**Avis délibéré de l’Autorité environnementale  
sur le démantèlement de l’INB n°39 Masurca à  
Saint-Paul-lès-Durance (13)**

**n°Ae : 2023-055**

Avis délibéré n° 2023–055 adopté lors de la séance du 21 septembre 2023

Figure 6 – Déroulement des étapes du démantèlement de l'installation Masurca (Source : dossier)

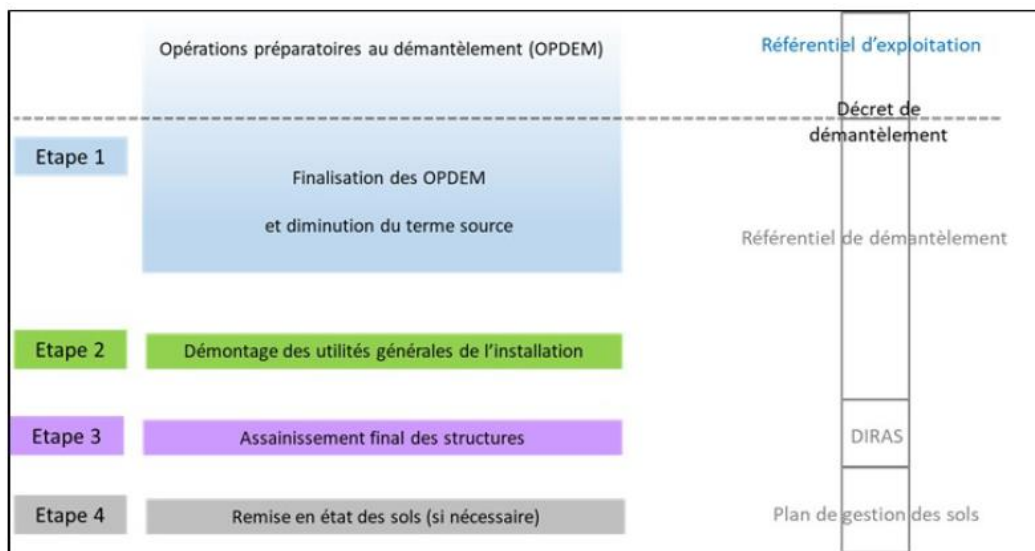
L'ensemble du chantier de démantèlement se décompose en 43 opérations techniques dont le déroulement n'est pas ordonné identiquement dans tous les chantiers. La durée pour Masurca est estimée à neuf ans (douze ans en incluant la durée de réalisation des Opdem non achevées au moment de l'entrée en vigueur du décret de démantèlement). Le choix qui a été fait de réaliser certaines opérations avant d'autres n'est pas expliqué dans le dossier.

Compte tenu du fait que le chantier est considéré comme simple et qu'un report de certaines opérations à une date ultérieure ne permettrait aucune économie, il n'est pas anticipé de retard. Le dossier ne présente que le coût total (40,5 millions d'euros en valeur 2021) sans précision par poste, ni calendrier prévisionnel des dépenses. Cette estimation figure au reste uniquement en page 16 de la pièce « Capacités financières de l'exploitant ». Tout comme le calendrier prévisionnel, elle devrait être réintégrée dans l'étude d'impact et la présentation du projet.

***Pour la complète information du public, l'Ae recommande d'expliquer le séquençage des opérations et d'intégrer dans l'étude d'impact le coût et le calendrier prévisionnel des dépenses.***

Figure 10 – Techniques utilisées pour minimiser les rejets dans l’environnement (Source : dossier)

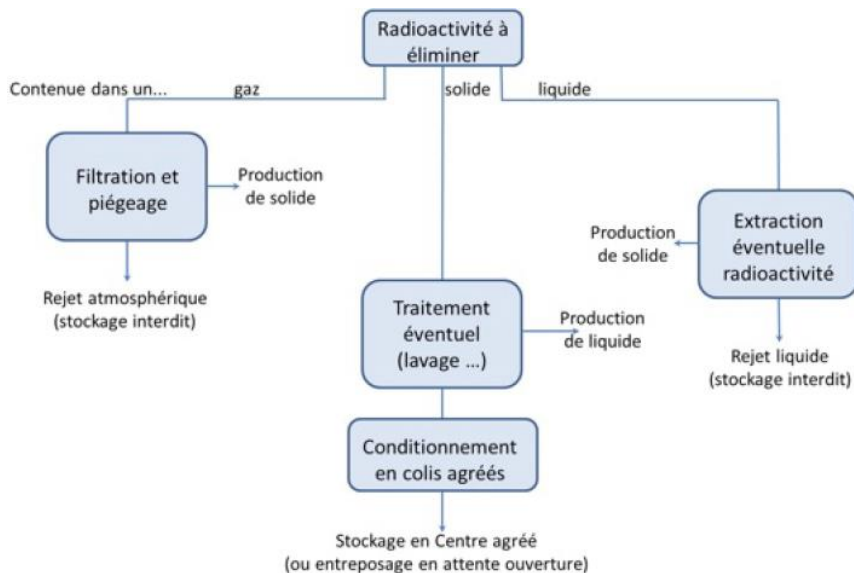
L’Ae observe que ce schéma de principe est tout à fait général et que sa déclinaison au cas particulier de Masurca ne figure pas au dossier.

**L’Ae recommande de préciser pour chacun des types de rejets ou déchets liés au démantèlement de Masurca la modalité de traitement ou de stockage retenue.**
